## 지적사항 전경사진

분전함(#1)

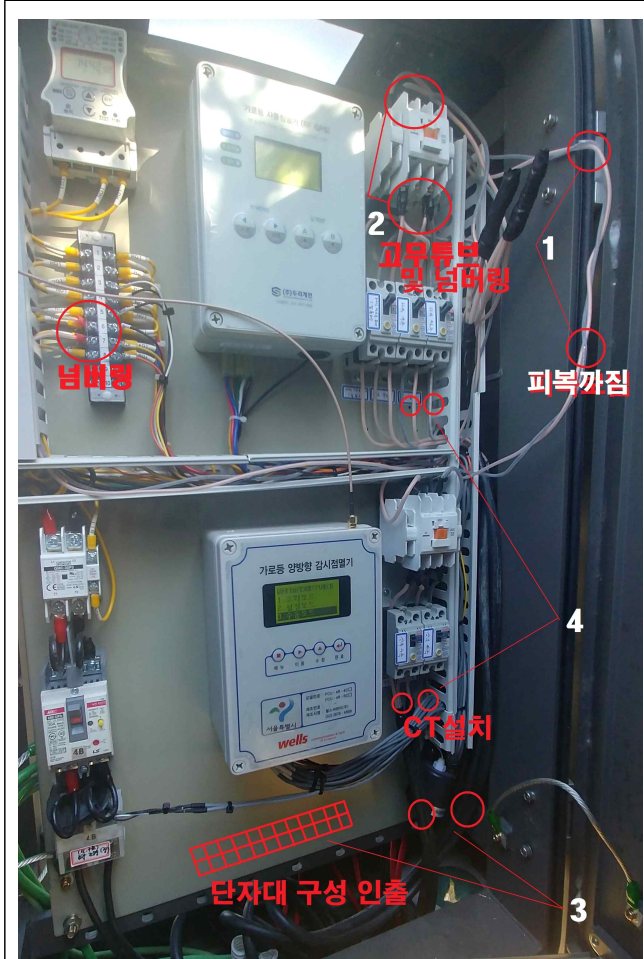
연번	종류	점검결과 지적사항	사 진
1	분전함	1. 전선 피복 벗겨짐(누전위험), 2. 전기테이핑 절연 아닌 고무튜브 절연으로 교체 및 단자 넘버링 3. 단자대 구성하여 배선인출 및 넘버링 4. 고장 검출위한 CT 4개 설치(NTLight앱 업체 협의)	#1
2	하부 스텝조명	5. 수리등을 위해 임의(낮동안)로 점·소등 시킬시 부점등 발생 --> 컴퓨터 제어기에서 세팅	#2
3	하부 스텝조명	6. 보이는 틈 메울 것	#3
